「變更新北市中和區南山段781地號等3筆土地都市更新事業計畫案(第二次)」及「變更新北市中和區南山段781地號等3筆土地都市更新權利變換計畫案」
公辦公聽會

2017.7.13

實施者：冠德建設股份有限公司

變更項目-建築設計

▲地下四層平面圖 S:1/300(A3)

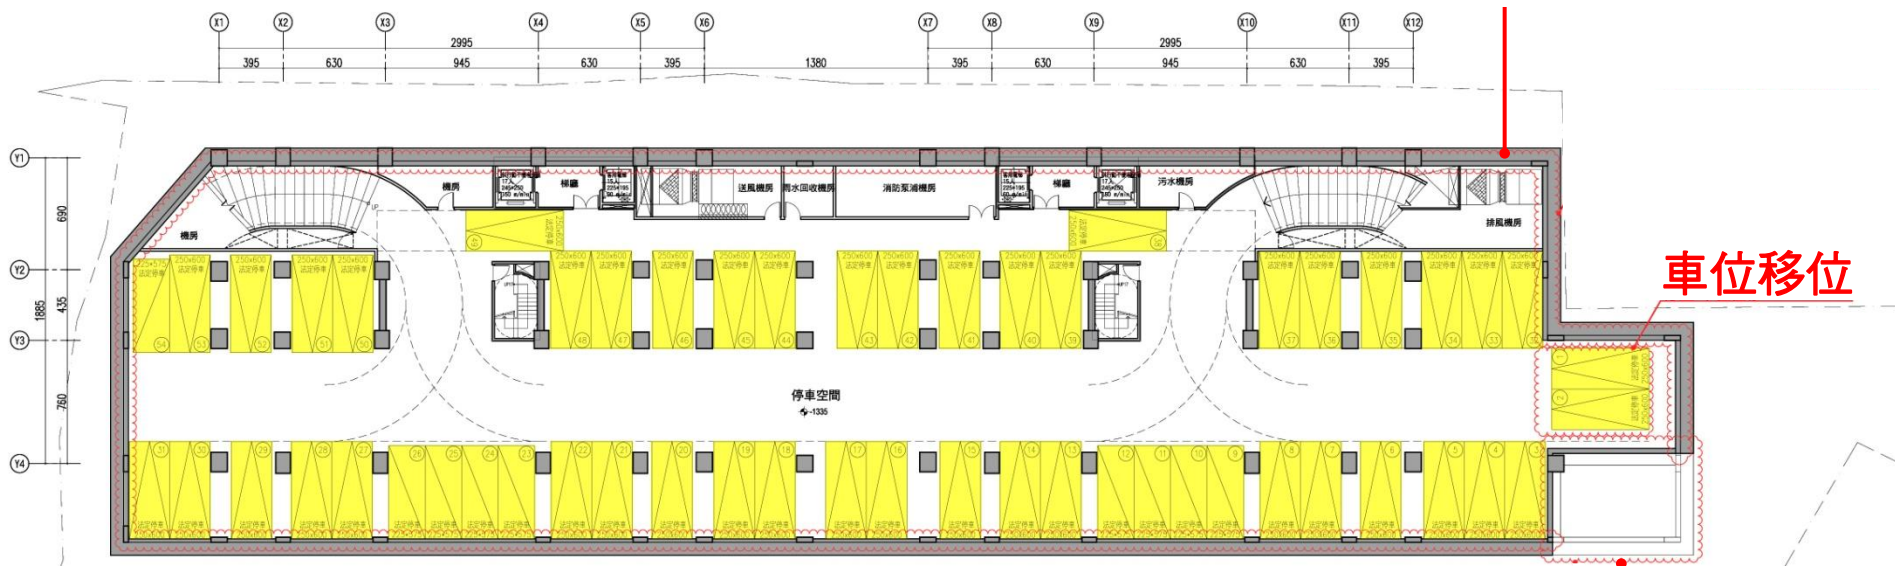
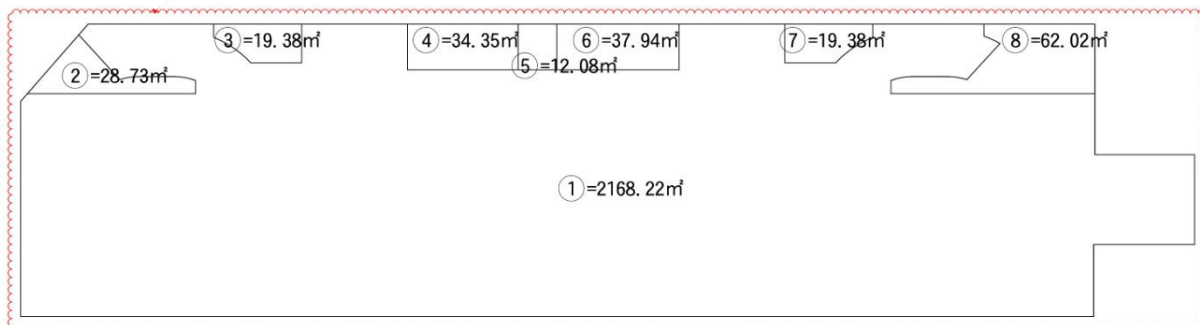
取消複壁，加厚連續壁

車位移位

地下壁體內移，挑空減少樓地板面積

面積調整

- 樓地板面積：1 =2168.22㎡
- 通風機房面積：4 + 8 =96.37㎡
- 消防泵浦室面積：6 =37.94㎡
- 雨水回收機房面積：5 =12.08㎡
- 污水機房面積：7 =19.38㎡
- 機房面積：2 + 3 =48.11㎡
- 機電設備空間合計：96.37+37.94+12.08+19.38+48.11=213.88㎡
- 停車面積：
 - 大型汽車位：2.5*6*45=675㎡ (45輛)
 - 小型汽車位：2.25*5.75*9=116.44㎡ (9輛)
 - 小計：675+116.44=791.44㎡ (54輛)

▲地下三層平面圖 S:1/300(A3)

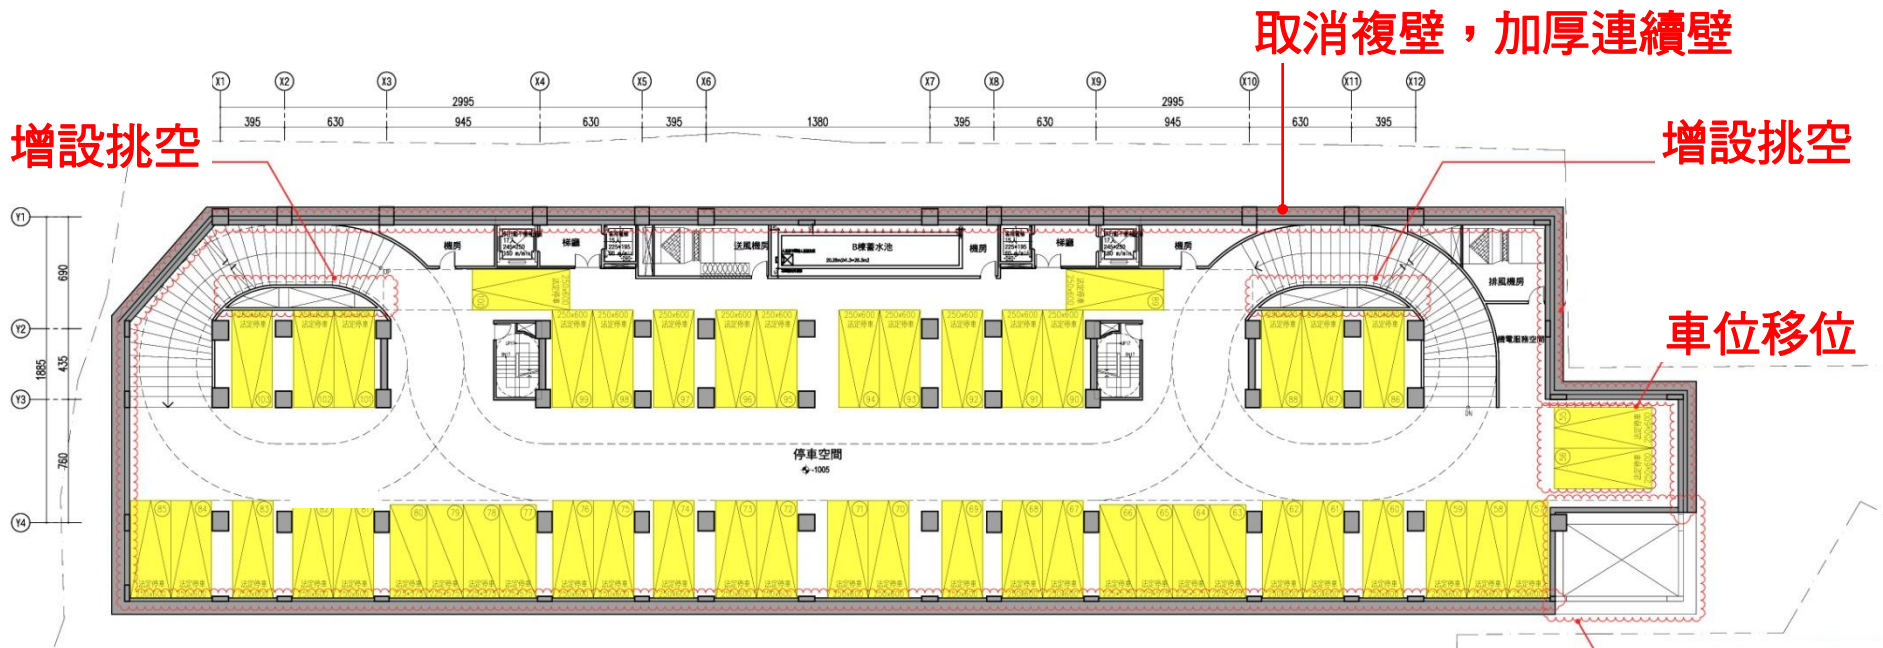
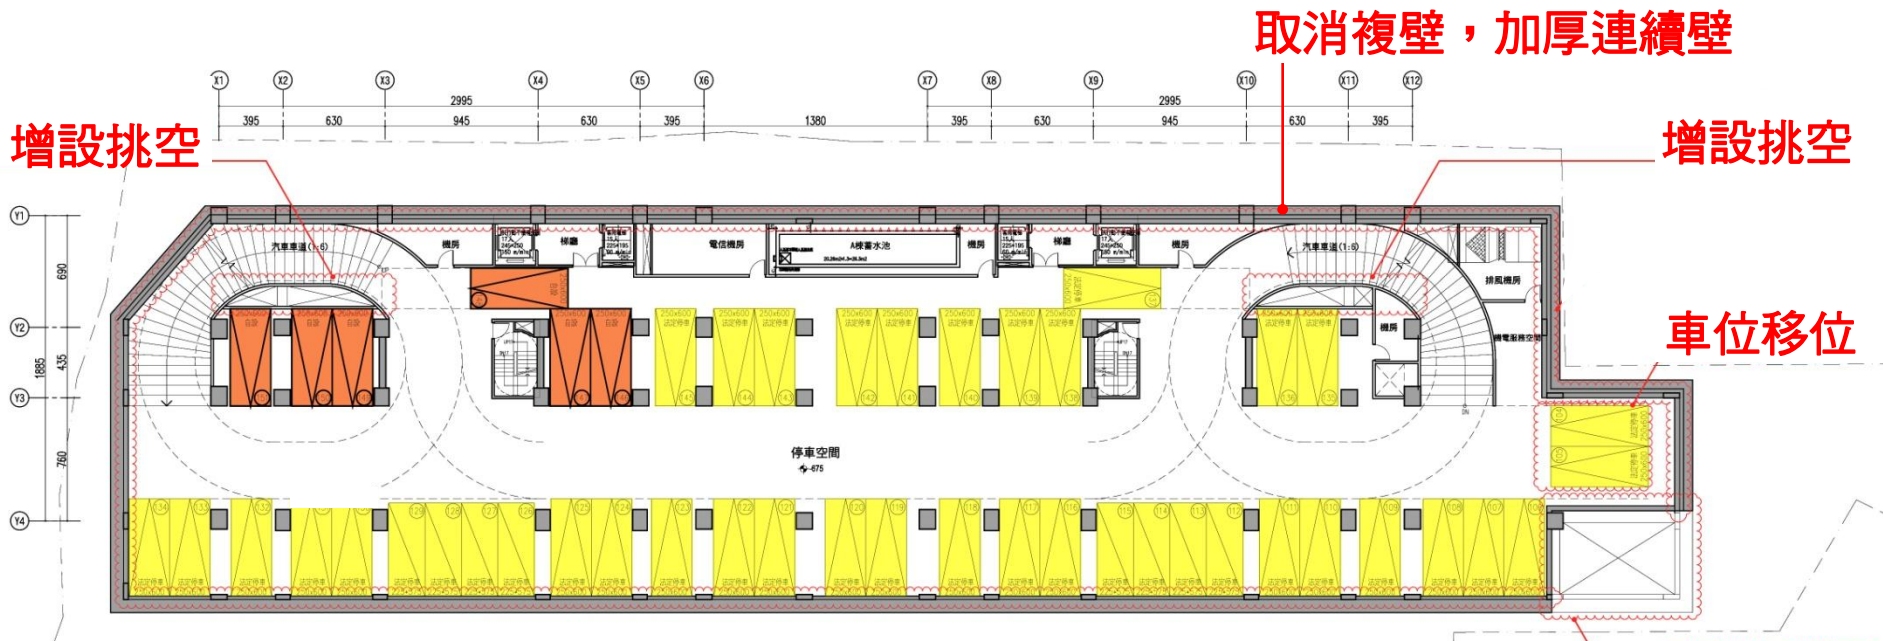
面積調整

地下壁體內移挑空

- 樓地板面積: 1 - 7 - 8 = 2150.47m²
 - 通風機房面積: 3 + 6 = 66.45m²
 - 機房/B棟蓄水池面積: 4 = 53.41m²
 - 機房面積: 2 + 5 = 38.76m²
 - 機電設備空間合計: 66.45 + 53.41 + 38.76 = 158.62m²
 - 停車面積:
 - 大型汽車位: 2.5 * 6 * 41 = 615m² (41輛)
 - 小型汽車位: 2.25 * 5.75 * 8 = 103.5m² (8輛)
 - 小計: 615 + 103.5 = 718.5m² (49輛)
- ▲ 法定汽車位 49部 (編號: 55-103號)

▲地下二層平面圖 S:1/300 (A3)

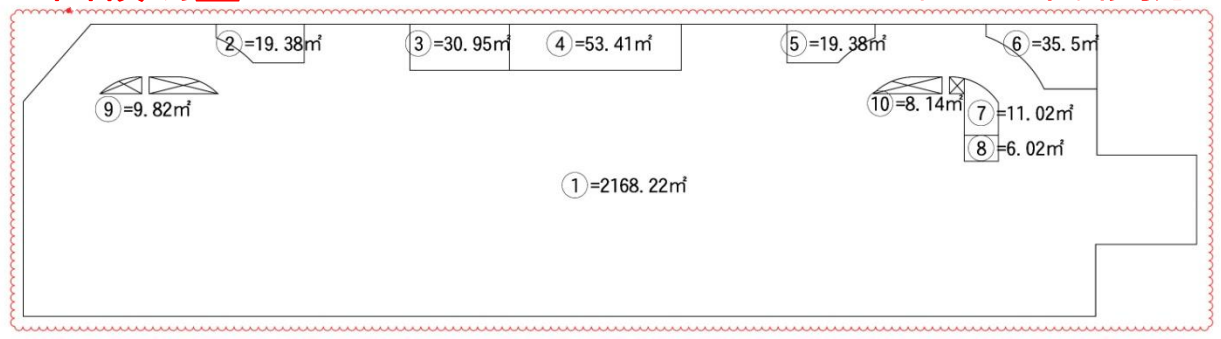
面積調整

地下壁體內移挑空

- 樓地板面積: 1 - 9 - 10 = 2150.26m²
- 通風機房面積: 6 = 35.5m²
- 機房/A棟蓄水池面積: 4 = 53.41m²
- 電信機房面積: 3 = 30.95m²
- 機房面積: 2 + 5 + 7 = 49.78m²
- 機電設備空間合計: 35.5 + 53.41 + 30.95 + 49.78 = 169.64m²
- 停車面積:
 - 大型汽車位: 2.5 * 6 * 40 = 600m² (40輛)
 - 小型汽車位: 2.25 * 5.75 * 8 = 103.5m² (8輛)
 - 小計: 600 + 103.5 = 703.5m² (48輛)

▲一層平面圖 S: 1/400 (A3)

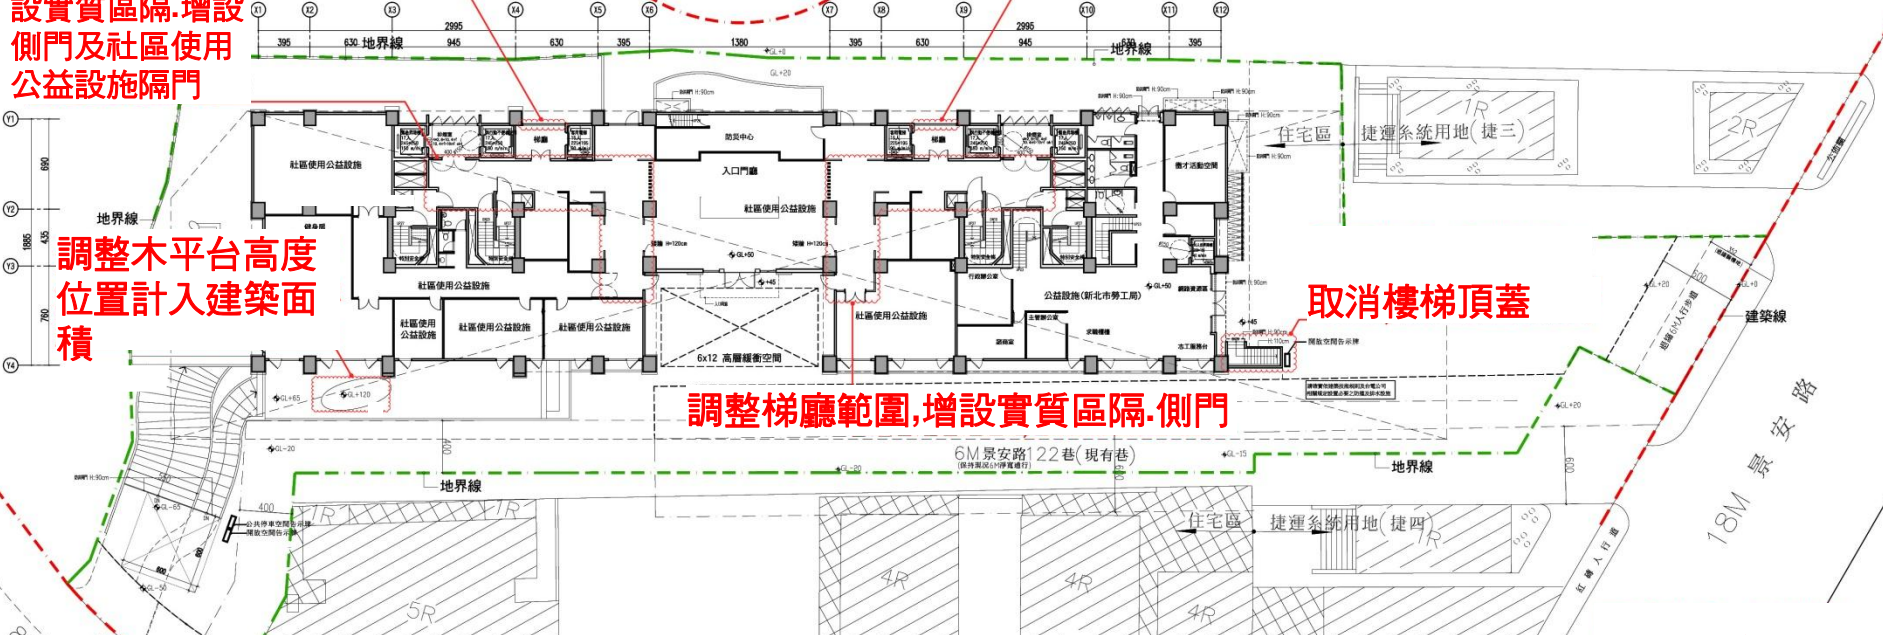
調整梯廳範圍, 增設實質區隔, 增設側門及社區使用公益設施隔門

增設百葉

增設百葉

調整木平台高度 位置計入建築面積

調整梯廳範圍, 增設實質區隔, 側門

取消樓梯頂蓋

調整梯廳範圍修正計算式

取消樓梯頂蓋修正計算式

- 樓地板面積:
= 1 + 2 + ... + 11 = 1251.55m²
- 梯廳面積:
= 7 + 10 = 144.92m² > 1251.55 * 10% = 125.15m²
144.92 - 125.15 = 19.77m² 計入容積 OK!
- 梯廳+陽台面積檢討:
= 125.15m² < 1251.55 * 15% = 187.73m² OK!
- 特別安全梯、緊急昇降機及排煙室面積:
= 8 = 129.36m²
- 公眾使用公益設施面積:
= 4 = 273.34m²
- 社區使用公益設施面積:
= 1 + 2 + 3 + 9 + 11 = 614.75m²

- 防災中心面積:
= 6 = 42.46m² > 40m² OK!
- 容積面積檢討:
= 1251.55 - 144.92 - 129.36 - 273.34 - 614.75 - 42.46 + 19.77 = 66.49m²

▲ 二層平面圖
S: 1/250 (A3)

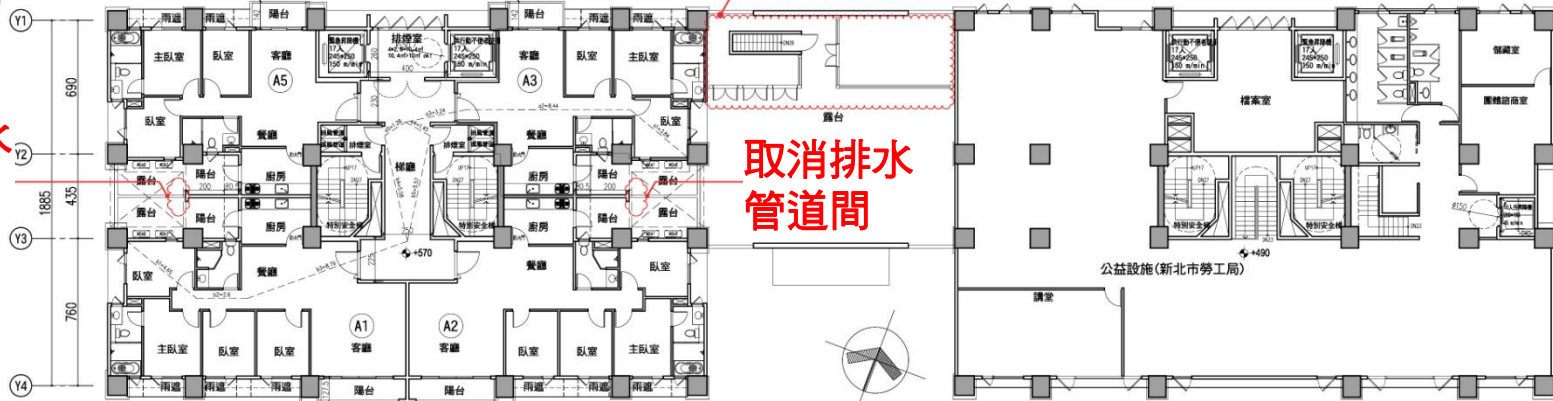
依照實際空調主機位置數量,調整美化百葉範圍

取消排水
管道間

取消排水
管道間

▲三層平面圖
S: 1/250 (A3)

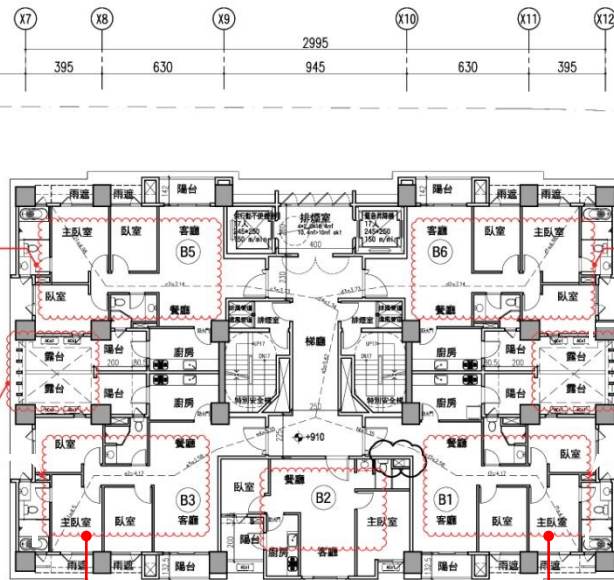
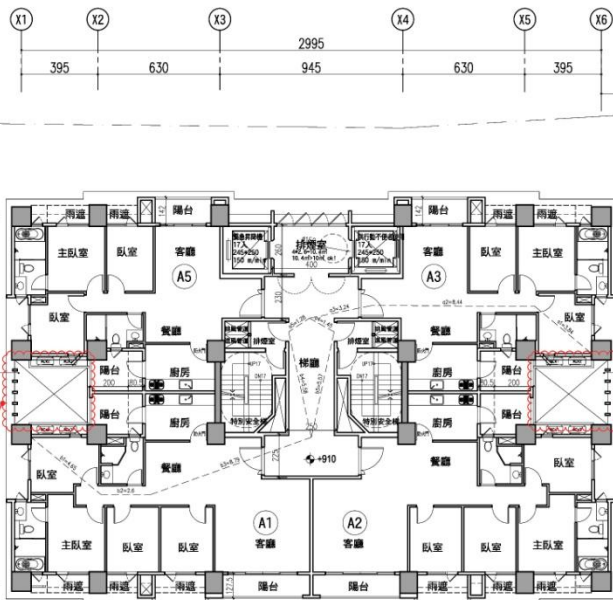
取消冷氣機樓板，取消排水管道間，隔柵調整

室內隔間客變調整

A棟取消冷氣機樓板，取消排水管道間，隔柵調整

室內隔間客變調整

取消排水管道間，隔柵調整

室內隔間客變調整

▲四層平面圖
S:1/250 (A3)

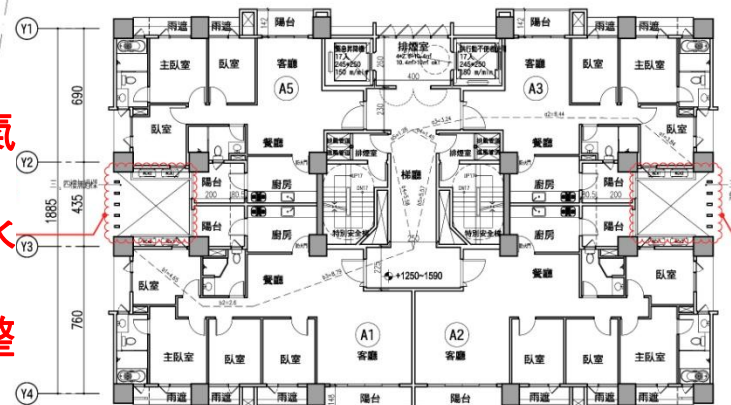
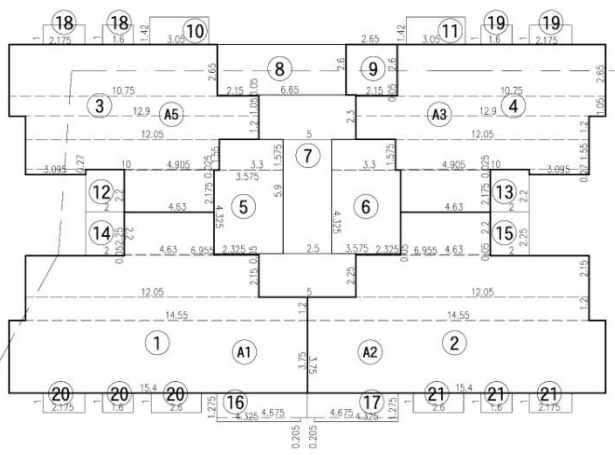
取消冷氣機樓板,
取消排水管道間,
隔柵調整

室內隔間客變調整

取消冷氣機樓板,
取消排水管道間,
隔柵調整

室內隔間客變調整

取消冷氣機樓板,
取消排水管道間,
隔柵調整

室內隔間客變調整

▲五層平面圖
S:1/250 (A3)

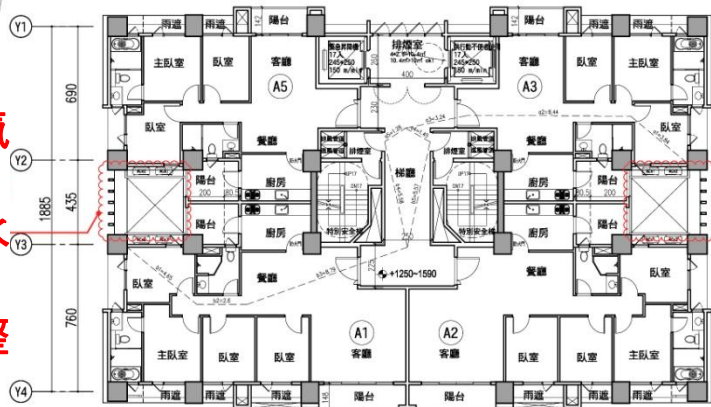
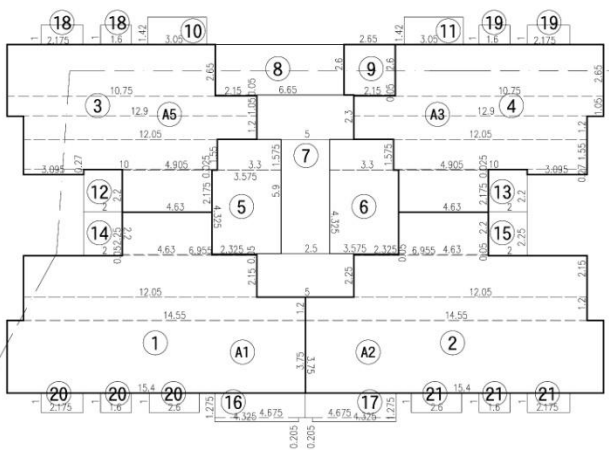
取消冷氣機樓板，
取消排水管道間，
隔柵調整

室內隔間
客變調整

取消冷氣機樓板，
取消排水管道間，
隔柵調整

室內隔間
客變調整

取消冷氣機樓板，
取消排水管道間，
隔柵調整

室內隔間客變調整

▲六層平面圖
S: 1/250 (A3)

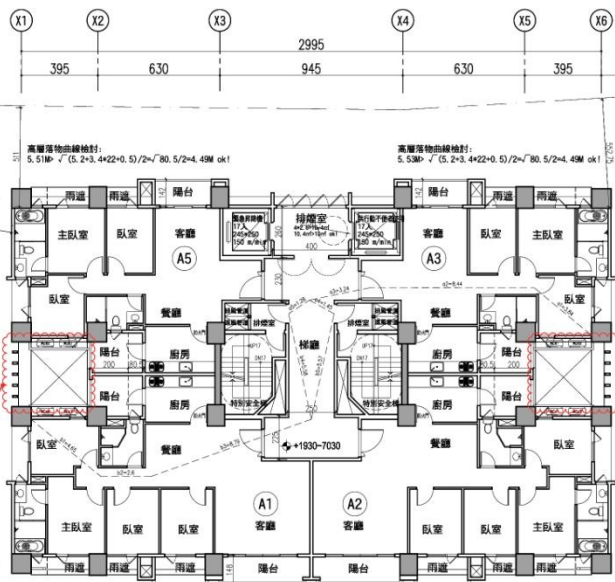
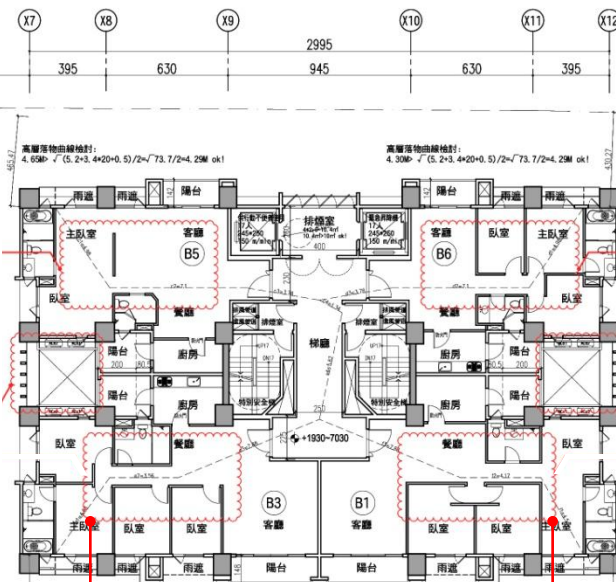
取消冷氣
機樓板,
取消排水
管道間,
隔柵調整

室內隔間
客變調整

取消冷氣
機樓板,
取消排水
管道間,
隔柵調整

室內隔間
客變調整

取消冷氣
機樓板,
取消排水
管道間,
隔柵調整

室內隔間客變調整

▲七層平面圖
S: 1/250 (A3)

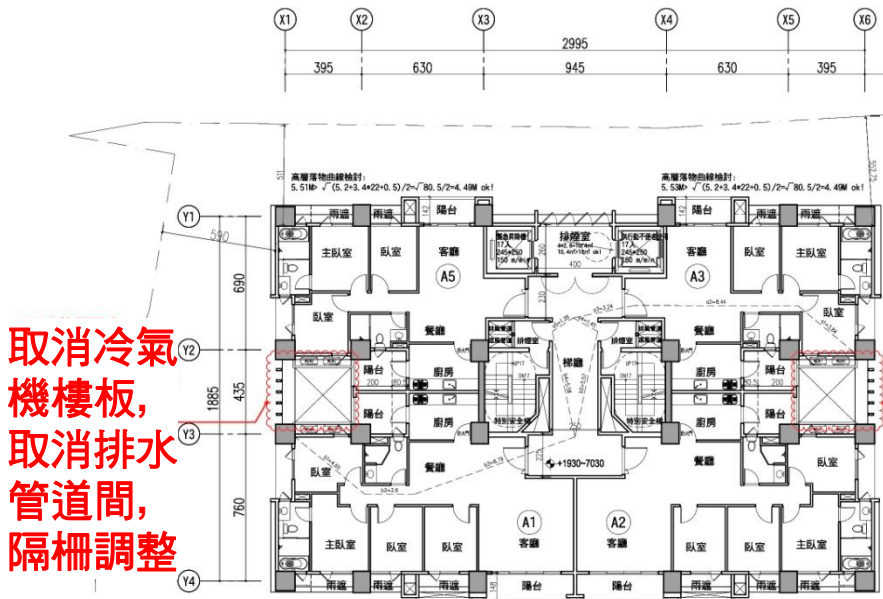
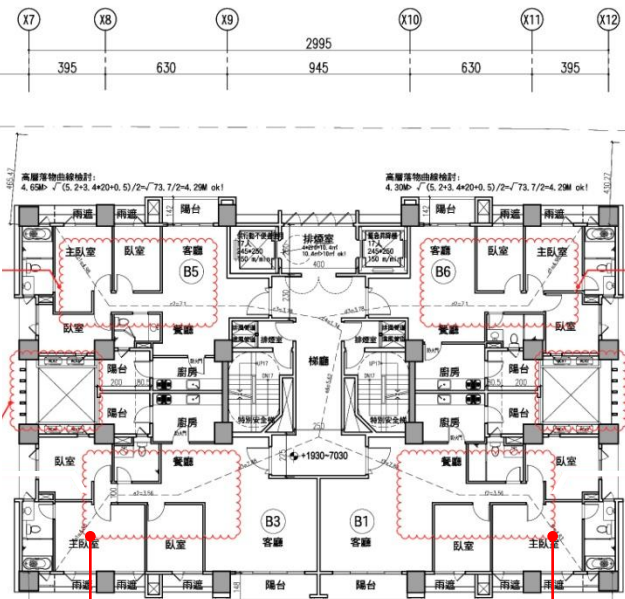
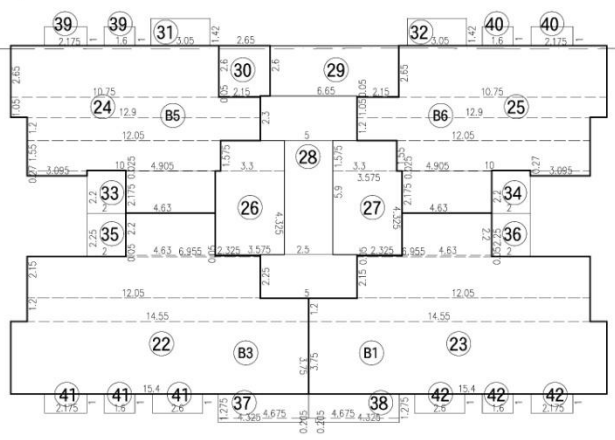
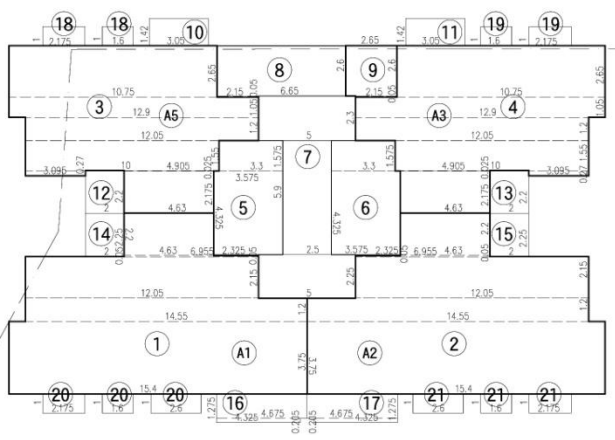
室內隔間客變調整

取消冷氣機樓板, 取消排水管道間, 隔柵調整

室內隔間客變調整

取消冷氣機樓板, 取消排水管道間, 隔柵調整
